改善箇所説明図②

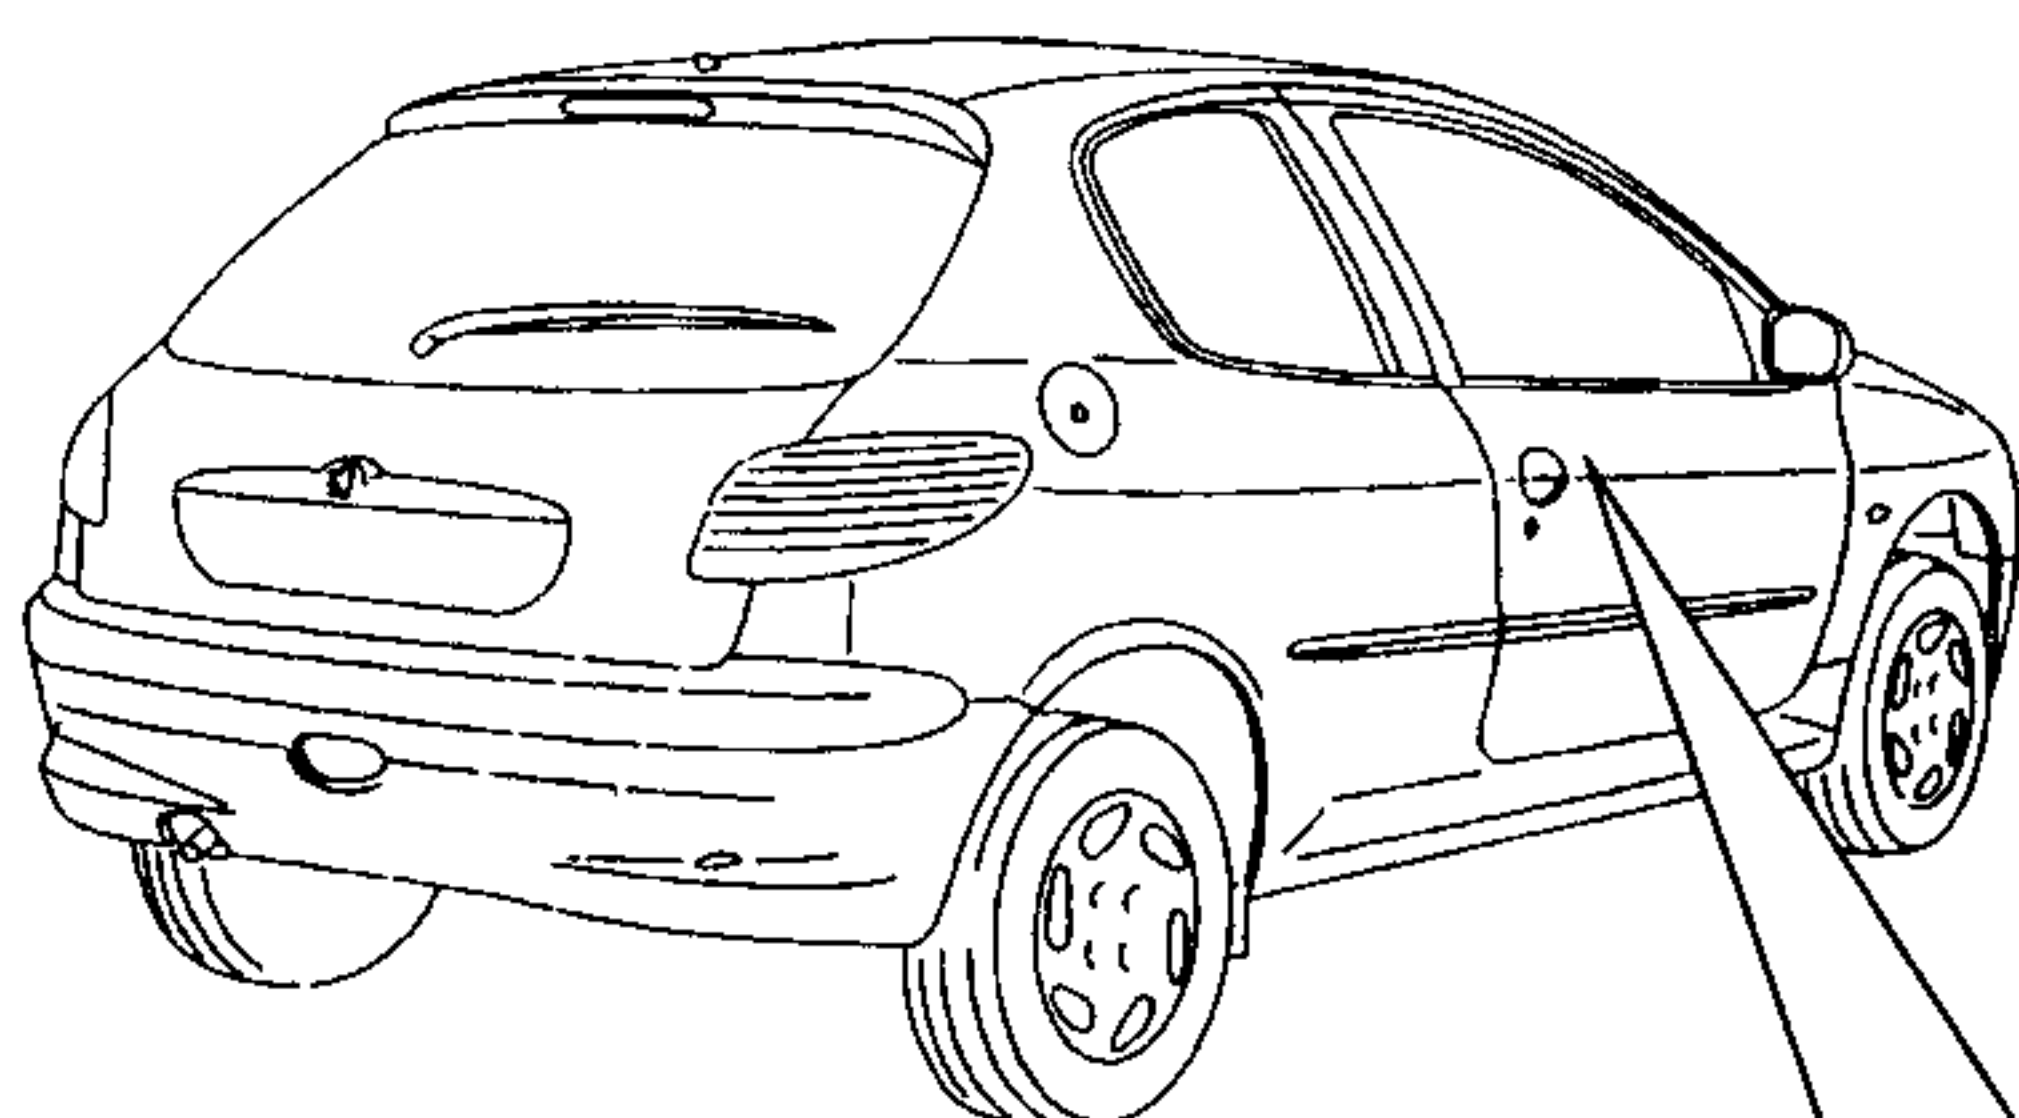
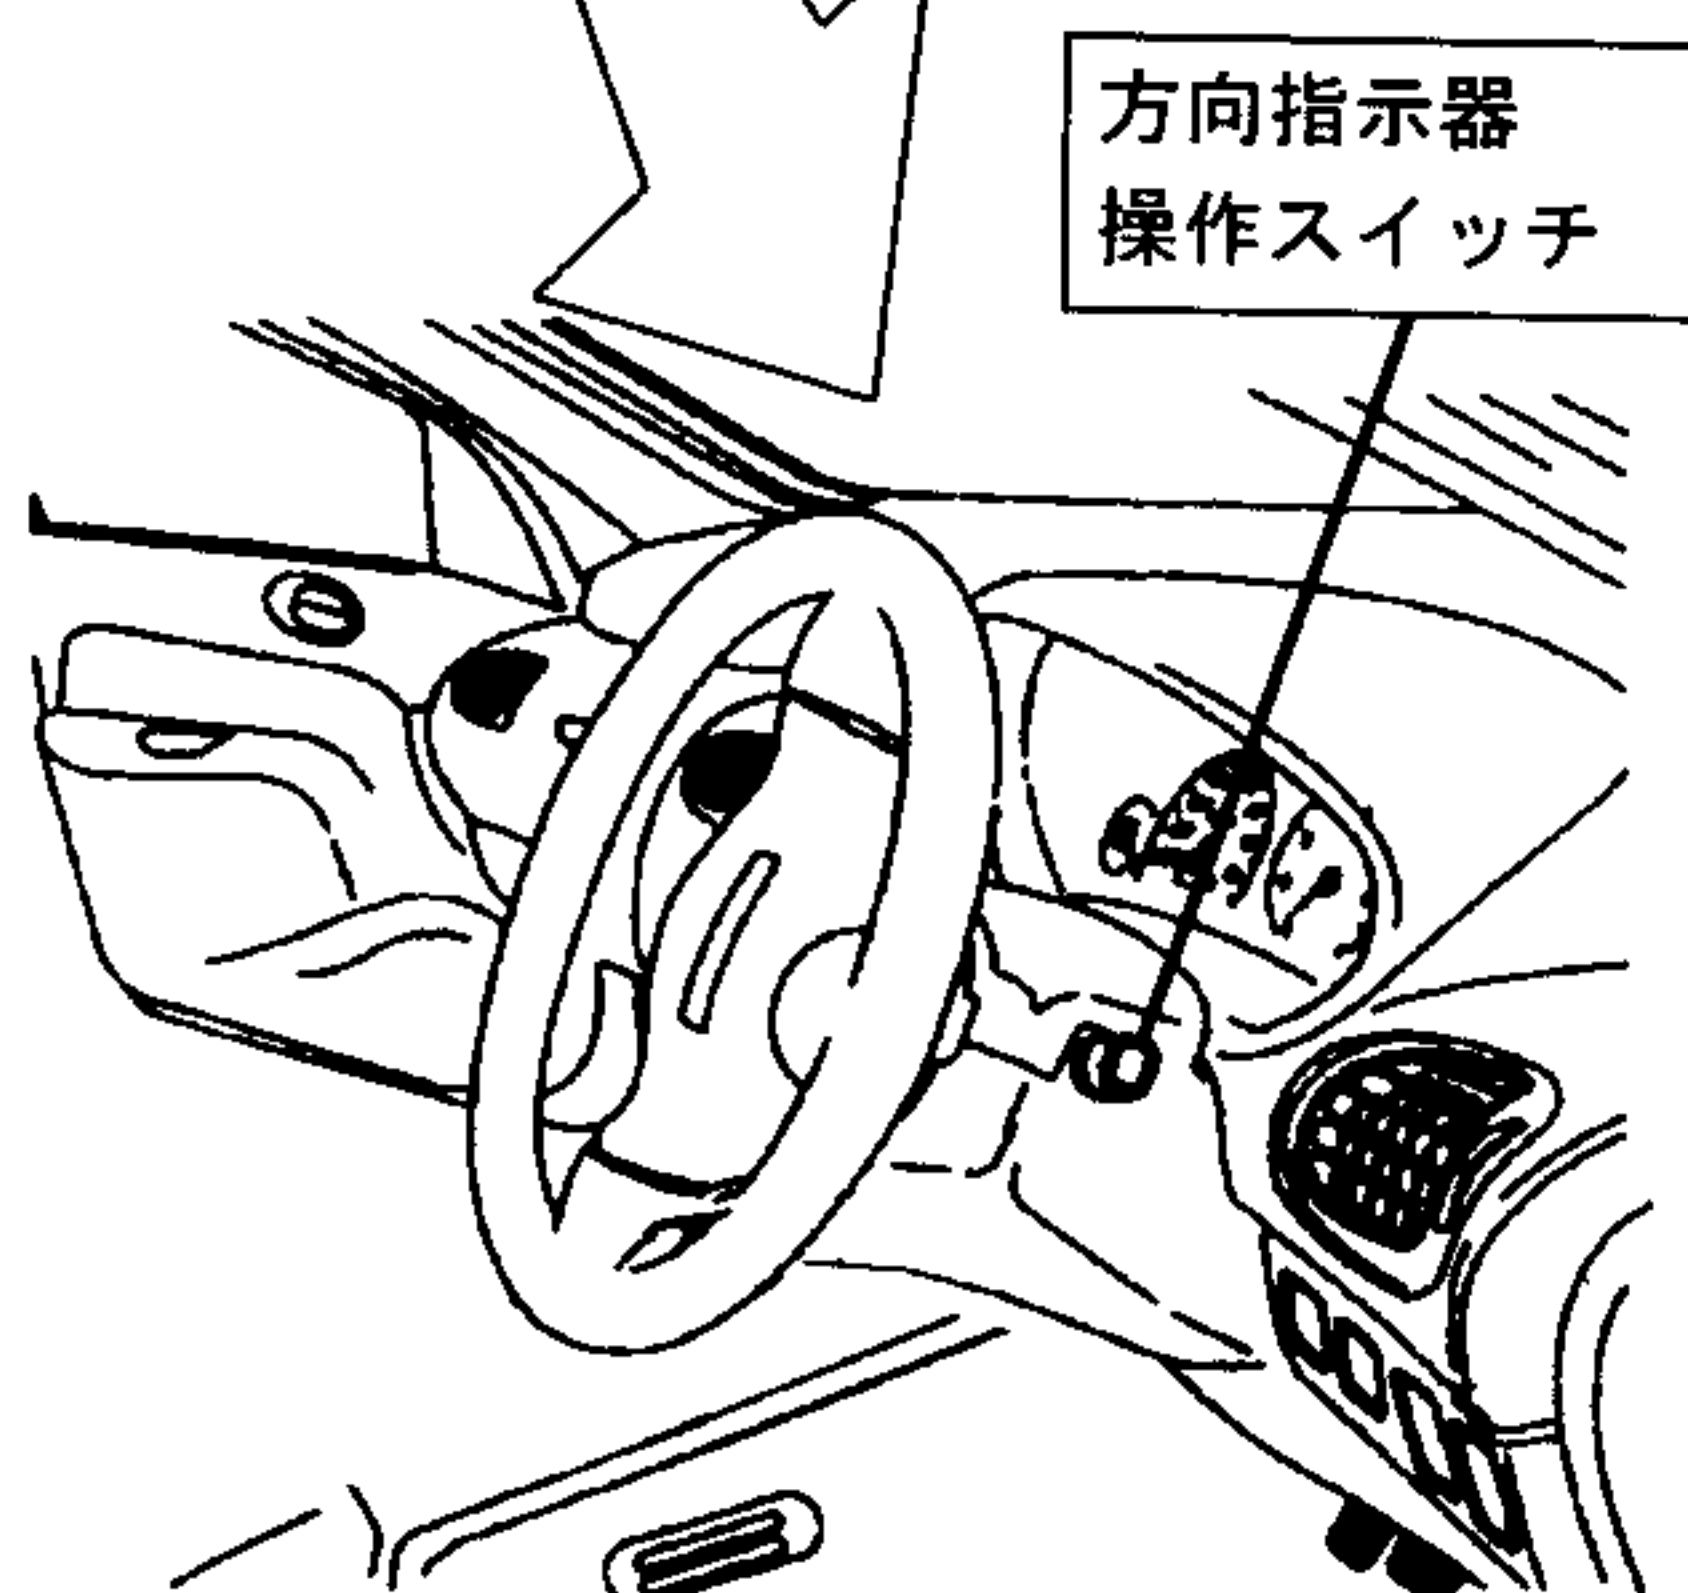
不具合発生箇所

方向指示器の操作スイッチ内部のバネ機構が不適切なため、操作の繰り返しにより自動復帰機構の部品にずれ等が生じることがある。そのため、当該スイッチが円滑に作動しないことがあり、最悪の場合、ハンドル操作時に方向指示器が作動してしまうおそれがある。

注： 内は交換対象部品を示す

全車両、当該スイッチを対策品と交換する。

対策実施済み車両には、ステアリングコラムの基部に黄色のマークを塗布する。
